廃炉発官 30 第 259 号  
平成 31 年 1 月 8 日

福島第一原子力発電所 特定原子力施設に係る実施計画 変更認可申請書の  
一部補正について

- 「福島第一原子力発電所 特定原子力施設に係る実施計画」  
中低濃度タンク（Cエリアフランジタンク）の撤去及びRO濃縮水移送ポンプの一部撤去に関する審査の進捗を踏まえ、下記の通り補正を行う。

図-1 配管概略図 (14 / 17)

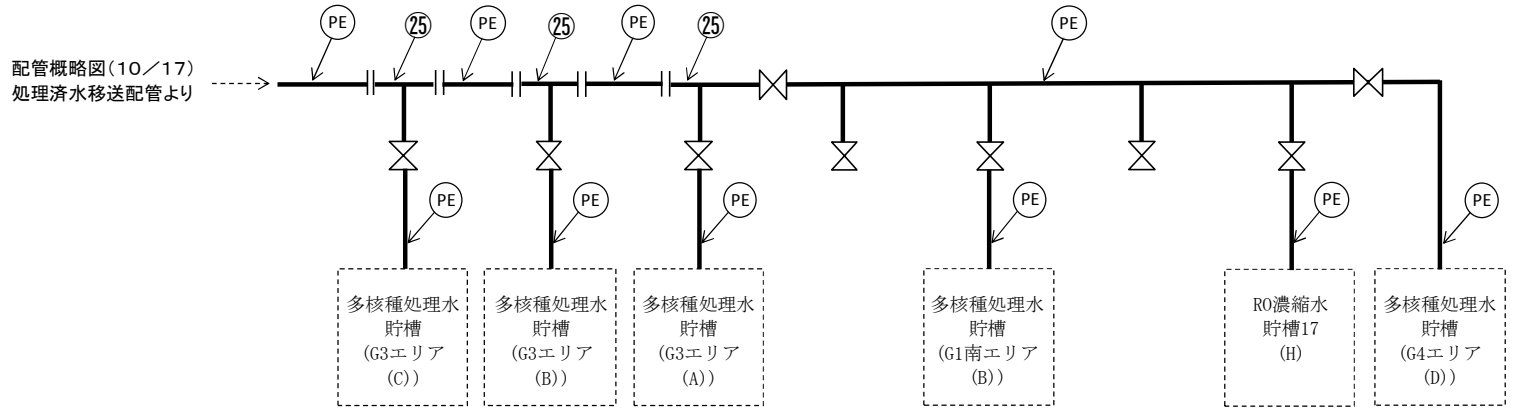
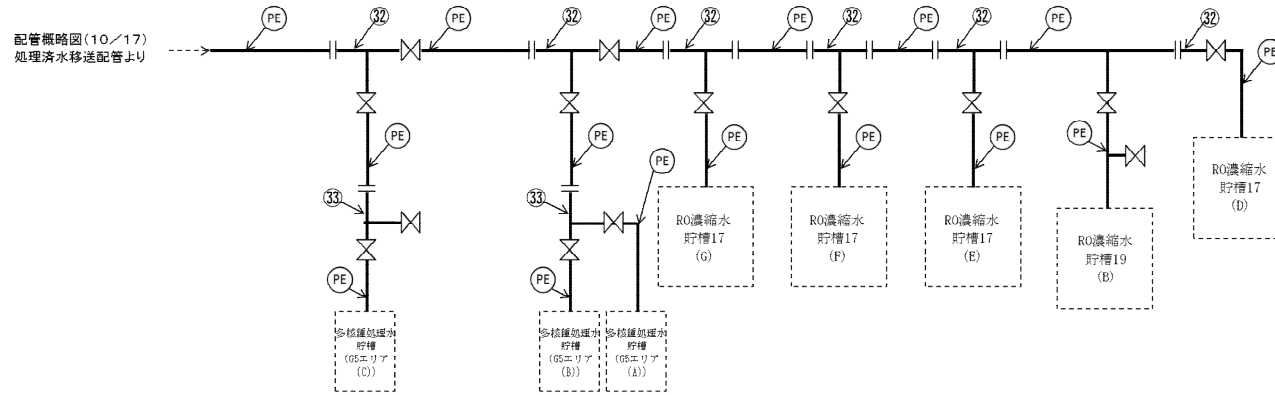
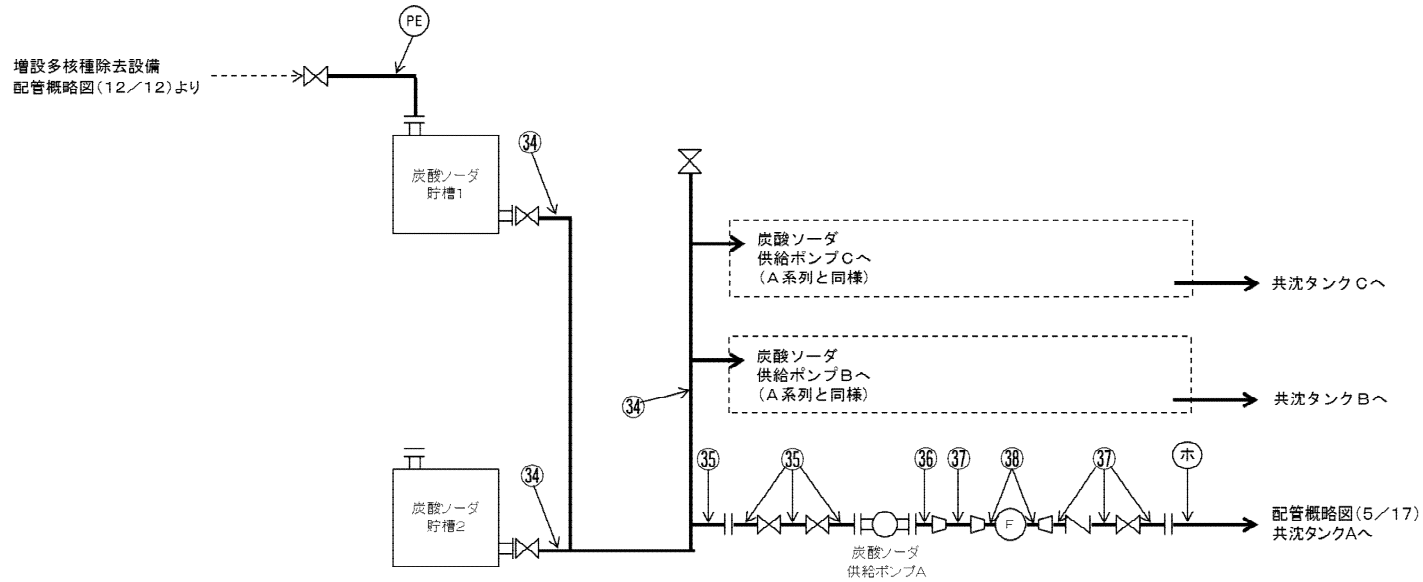
添付資料－2

- ・配管概略図の記載の変更

図-4 配管概略図 (1 / 12)

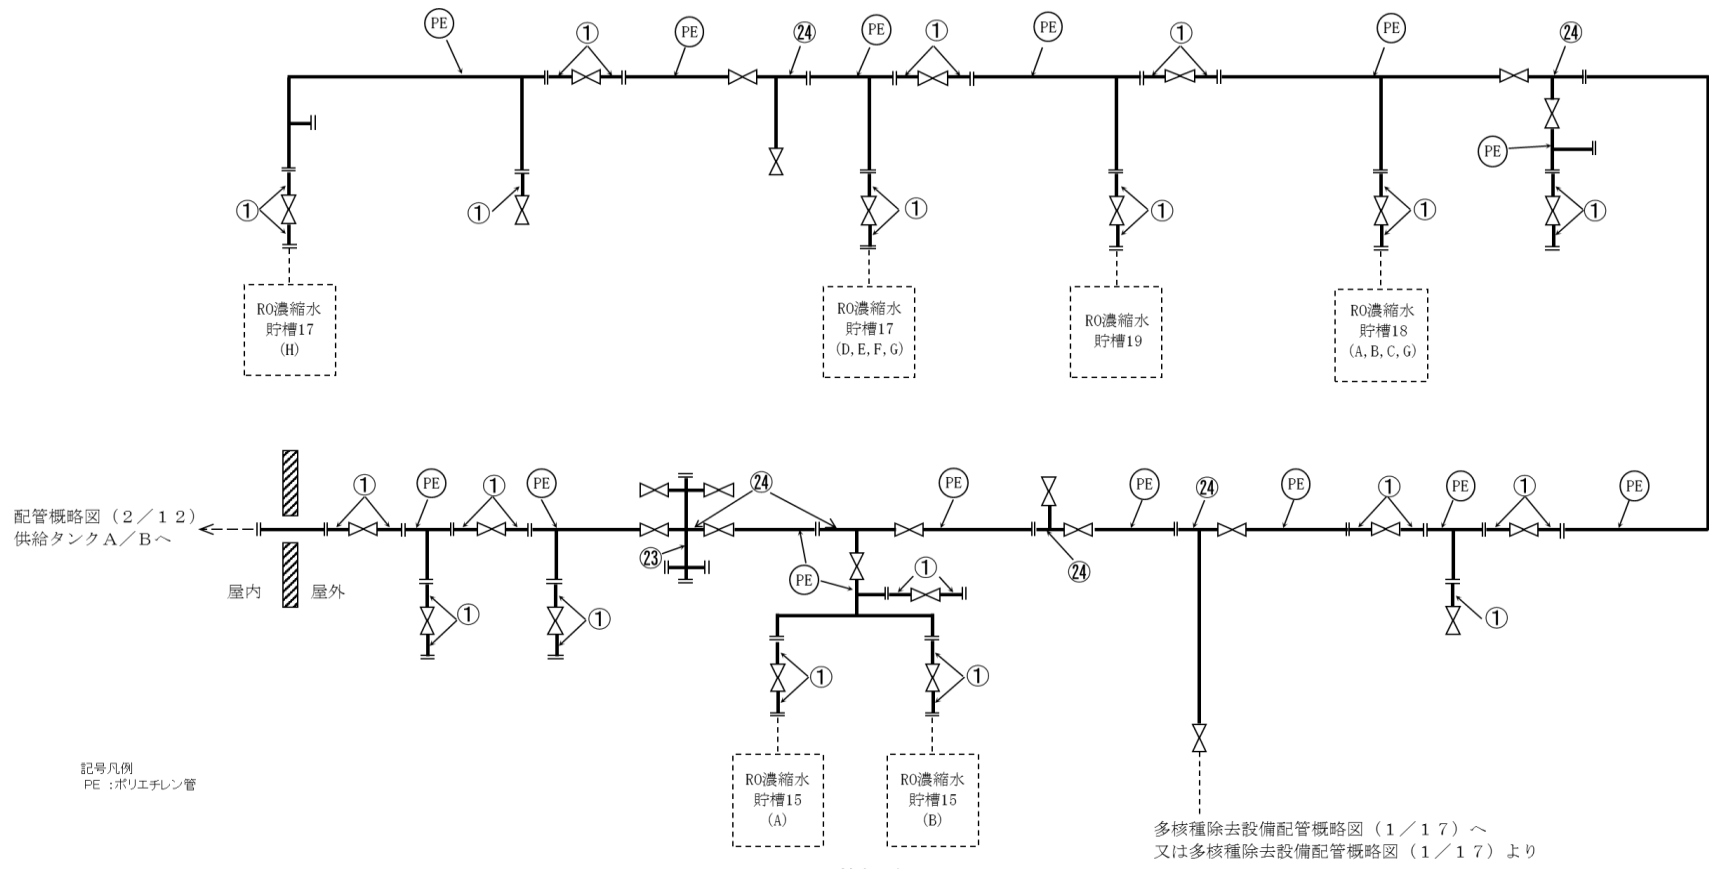
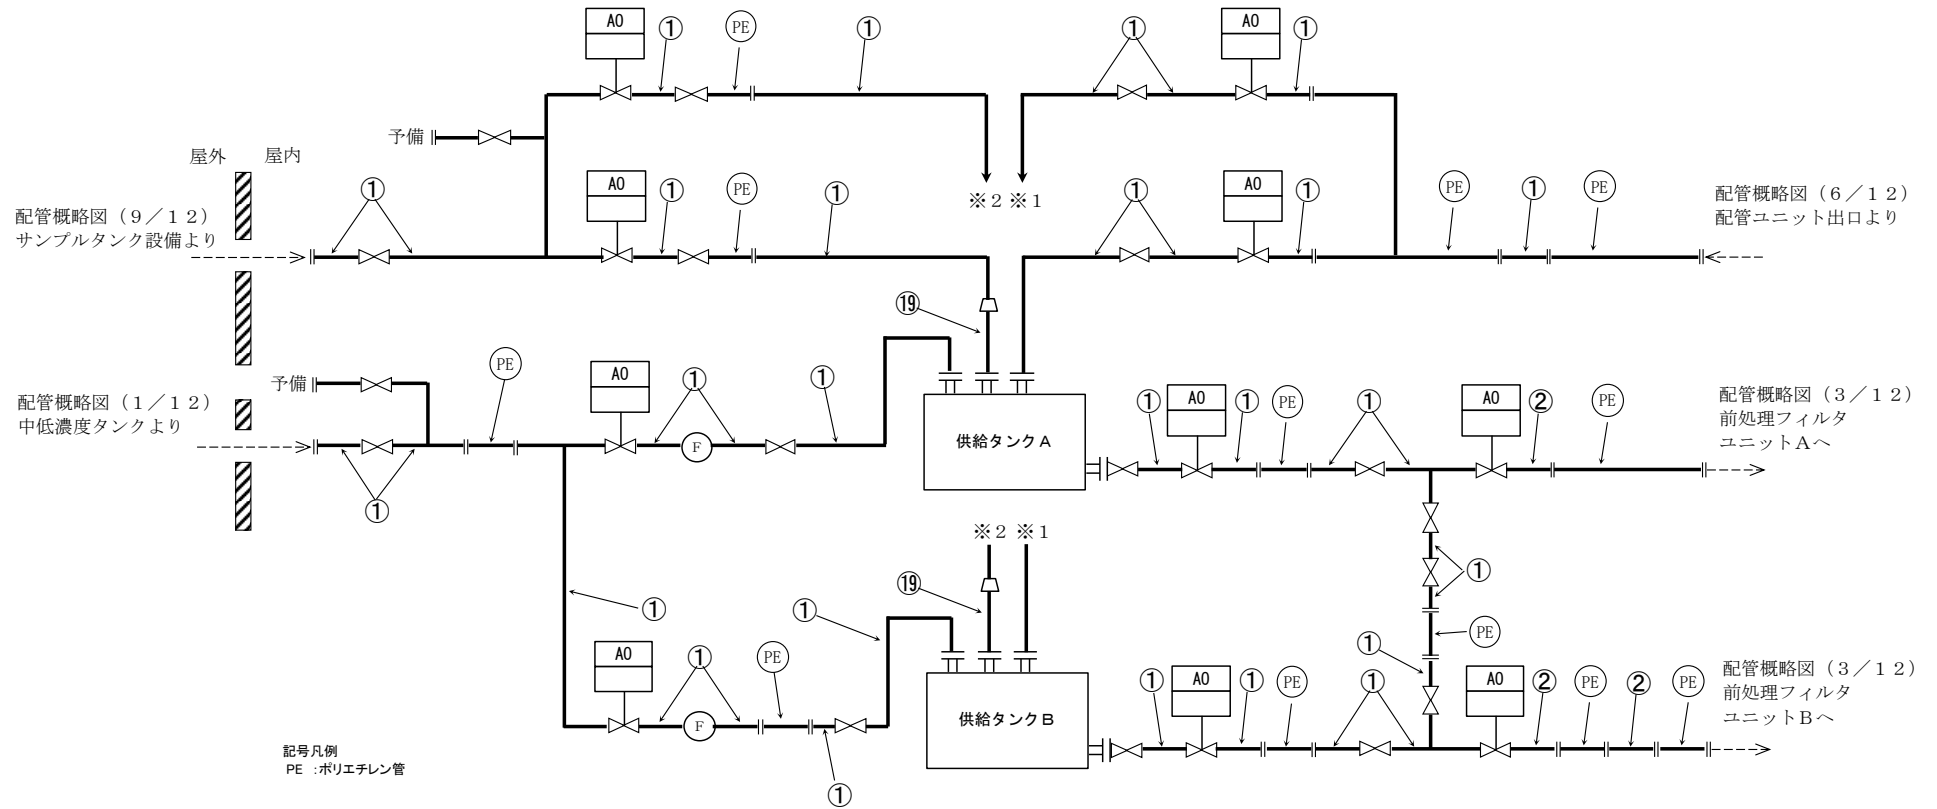
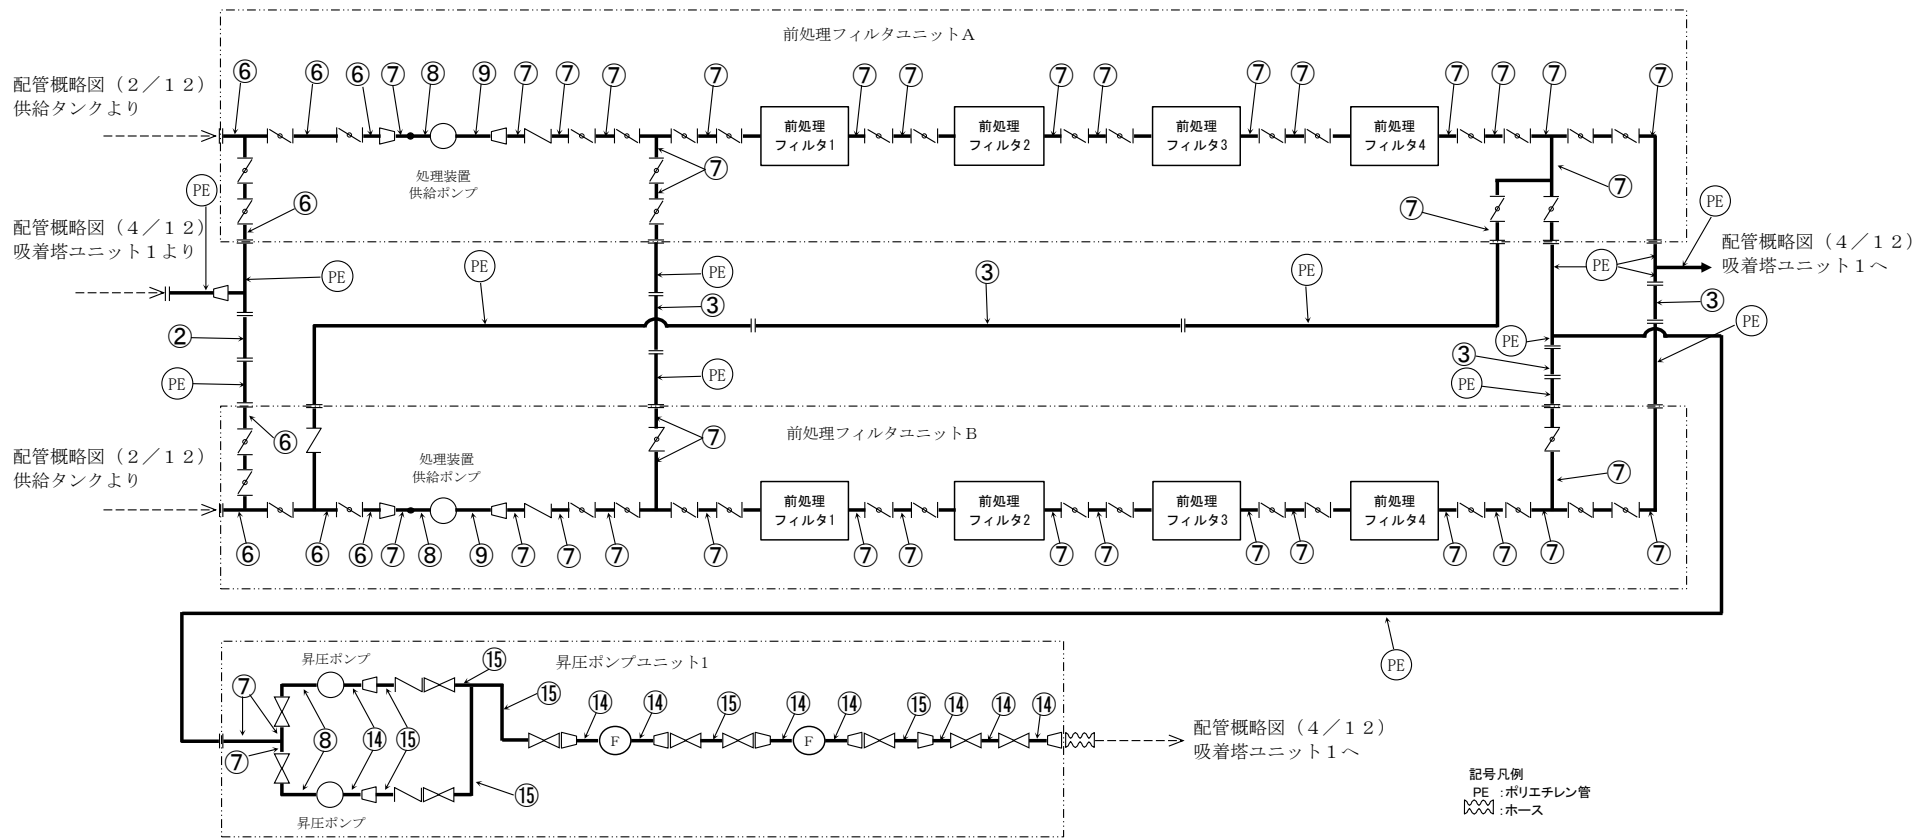
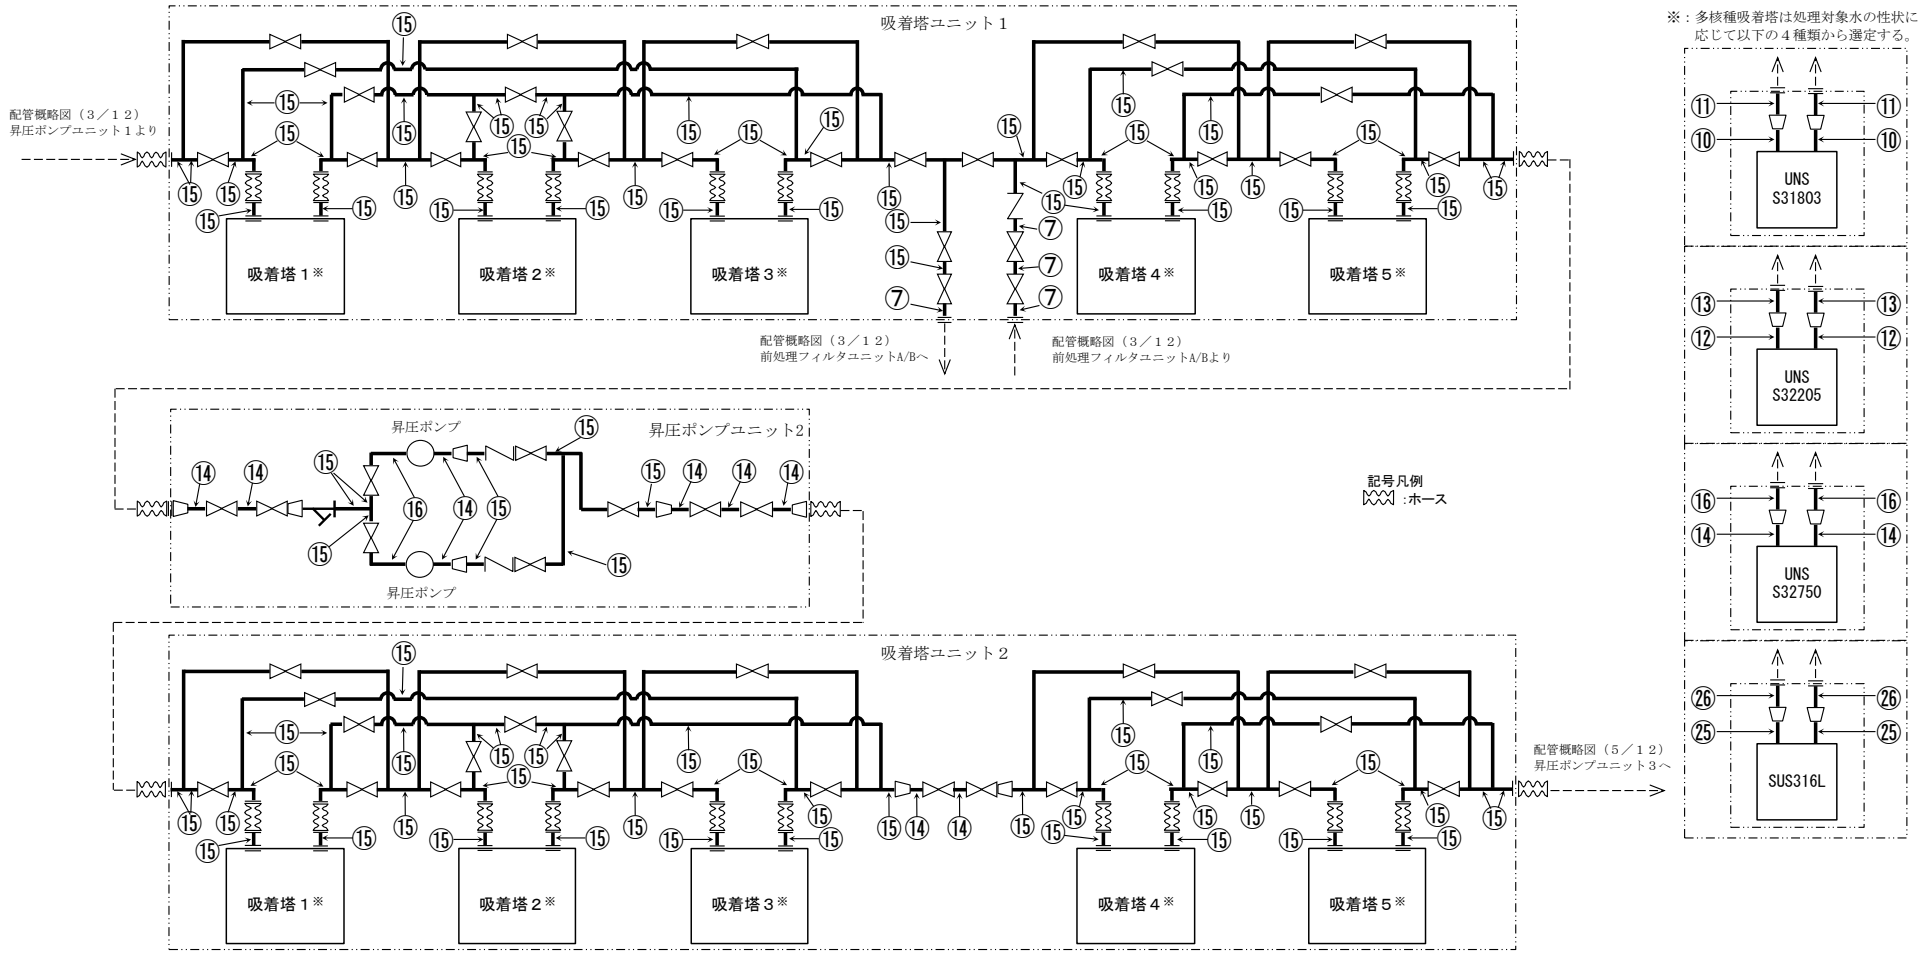
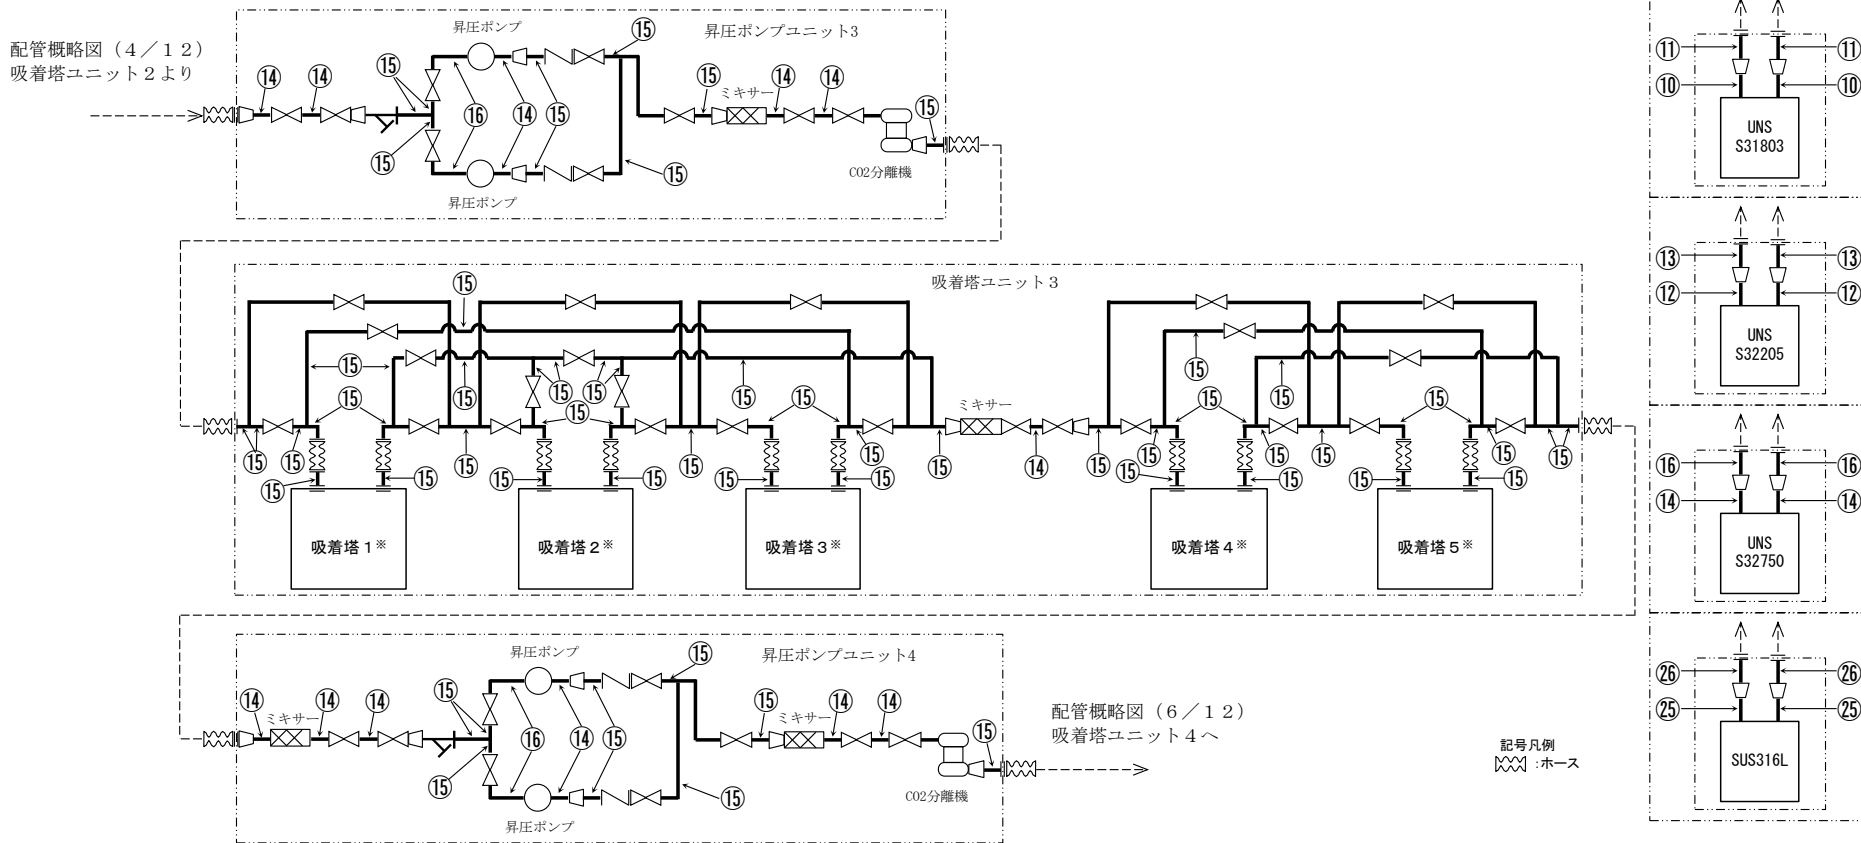
添付資料－4

- ・配管概略図の記載の変更
